## 改善箇所説明図

パワーステアリング制御コンピュータ

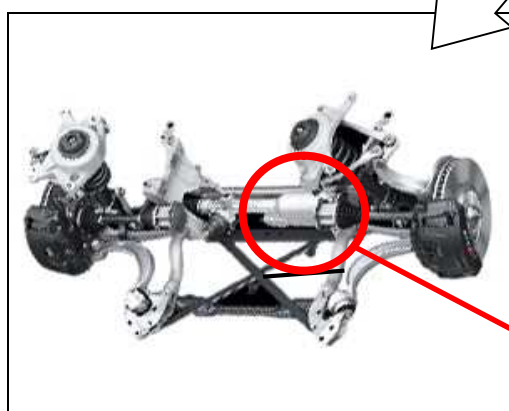
### 基準不適合発生箇所

電動パワーステアリングの制御プログラムが不適切なため、冷間時において、電動パワーステアリングに不具合が発生していないにもかかわらず、当該プログラムが故障と判断することがある。そのため、警告灯が点灯してパワーステアリングのアシスト機能が停止し、ステアリングの操作力が増大するおそれがある。

### 改善の内容

全車両、パワーステアリング制御プログラムを書き換える。

識別：車両識別プレートの上側に、黒色で直径5mm程度のマークを塗布する。
